# Casino Frauenfeld

## Erdbebenüberprüfung / Zustand Tragwerk

**6100-101B**

## 10 Beurteilung Variantenskizze C

ABBILDUNG 21: UNTERGESCHOSS STATISCHE VERSTÄRKUNG

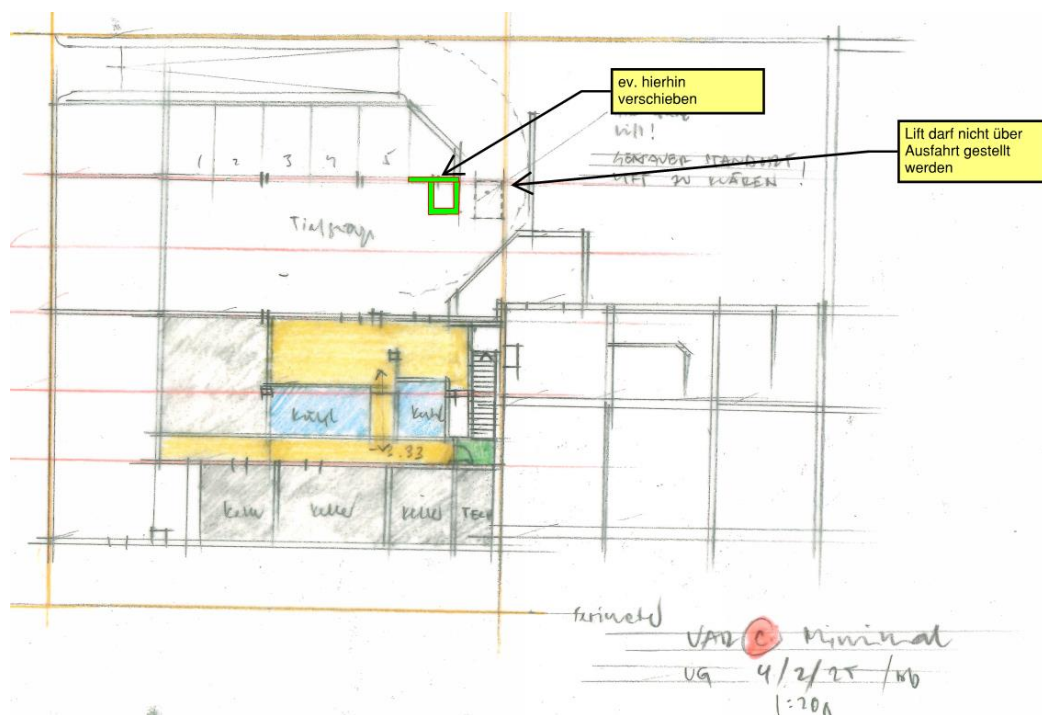
Der Umbau gemäss der Variante C nimmt keinerlei Bezug zu den statischen Massnahmen gemäss dem Erbebenbericht vom November 2024. Es muss beim Umbau darauf geachtet werden, dass die Haupttragerelemente (Stützen und Wandscheiben) nicht verändert werden. Vor allem im Erdgeschoss sind massive Stützen und Abfangträger vorhanden welche nicht verändert werden dürfen.

Im Untergeschoss wird angegeben, dass der neue Lift direkt über der Einfahrt in die Tiefgarage zu liegen kommt. Diese ist nicht möglich. Der Lift muss seitlich verschoben werden.

ABBILDUNG 22: ERDGESCHOSS STATISCHE VERSTÄRKUNG

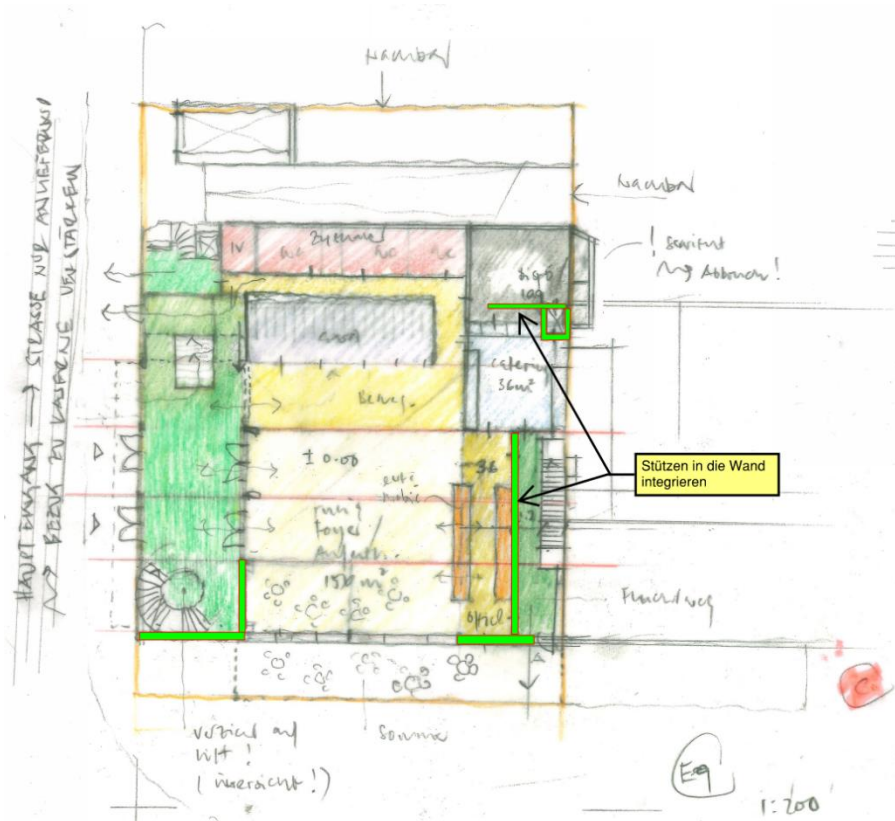
Im Erdgeschoss müssen die bestehenden grossen Stützen belassen werden. Im Bereich der neuen Trennwände haben wir neu Erdbebenwände (Stahlbetonwände) vorgesehen. Zudem sollte der neue Lift als stabilisierendes Element eingeführt und die Glasfront bei der Rundtreppe als Betonwand ausgebildet werden.
